Réponse du 17 aout 2020 à l'avis de la MRAe

Projet éolien d'Irais

réf. 2020APNA37_dossier P-2020-9458 du 25 mars 2020

Réponse à l'avis de délibéré de la Mission régionale d'autorité environnementale de la région Nouvelle-Aquitaine sur la création d'un parc de sept éoliennes à IRAIS et AVAILLES THOUARSAIS (79)

La carte des sites Natura 200 présentée ci-après illustre la localisation des différents sites éoliens sur un périmètre de 20 km.

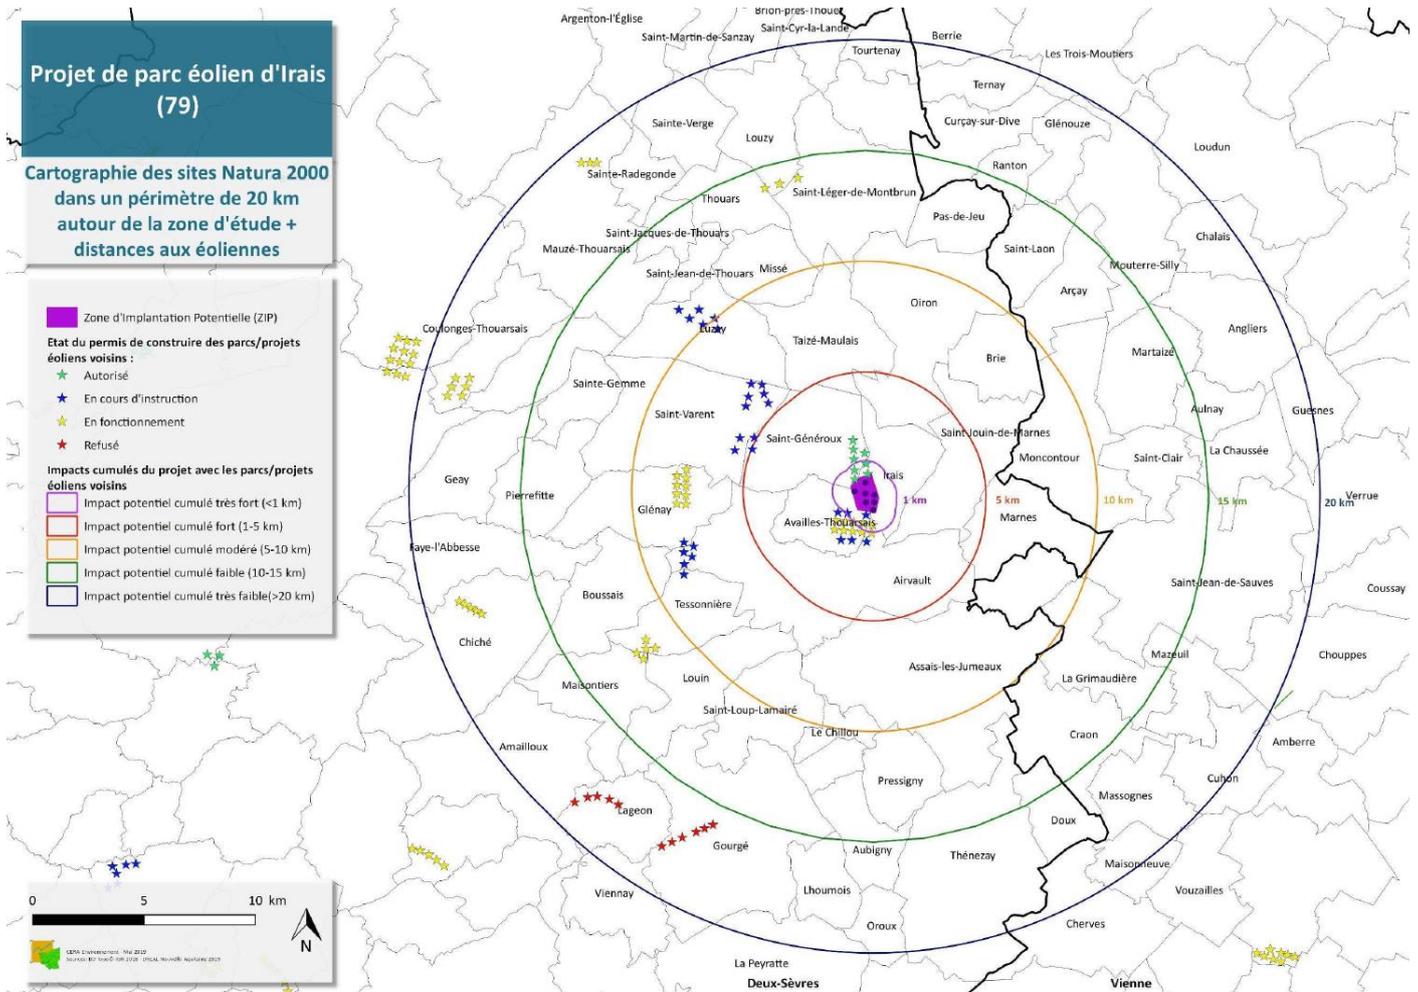
La MRAe estime que compte tenu du nombre de parcs éoliens situés dans un rayon de moins de 20 km (Voir le tableau ci-dessous), l'étude d'impact devrait préciser de quelle manière le choix du projet s'articule avec les études d'impact déjà réalisées, voire les protocoles de suivi déjà mis en œuvre.

Par ailleurs, la MRAe estime qu'une analyse des effets cumulés de l'ensemble des parcs éoliens implantés dans le secteur est manquante.

Au sein de l'étude acoustique du rapport de référence « 18-18-60-0343-02-C-APO Étude d'impact acoustique - Parc éolien IRAIS (79) », les indicateurs de niveaux de bruit résiduel (bruit sans éolienne) considérés sont ceux issus de la campagne de mesure, auquel on retranche par calcul la contribution du parc d'Availles-Thouarsais-Irais fonctionnant pendant la campagne.

Les niveaux sonores ambiants (bruit avec éoliennes) sont calculés à l'aide d'une modélisation des projets d'Irais, de Saint-Généroux et du parc existant Availles-Thouarsais-Irais ; les niveaux ambiants comprennent donc l'ensemble des éoliennes des 3 parcs.

De par la distance élevée des autres fermes éoliennes (à plus de 3,5 km des habitations de la zone d'étude), l'impact sonore de celles-ci n'a pas été considéré dans l'impact cumulé, étant considéré négligeable par rapport aux parcs situés dans la zone immédiate.

Par ailleurs, un contrôle acoustique sera effectué à la mise en service du parc pour ajuster le cas échéant le plan de gestion, afin de s'assurer de la conformité du site par rapport à la réglementation en vigueur.
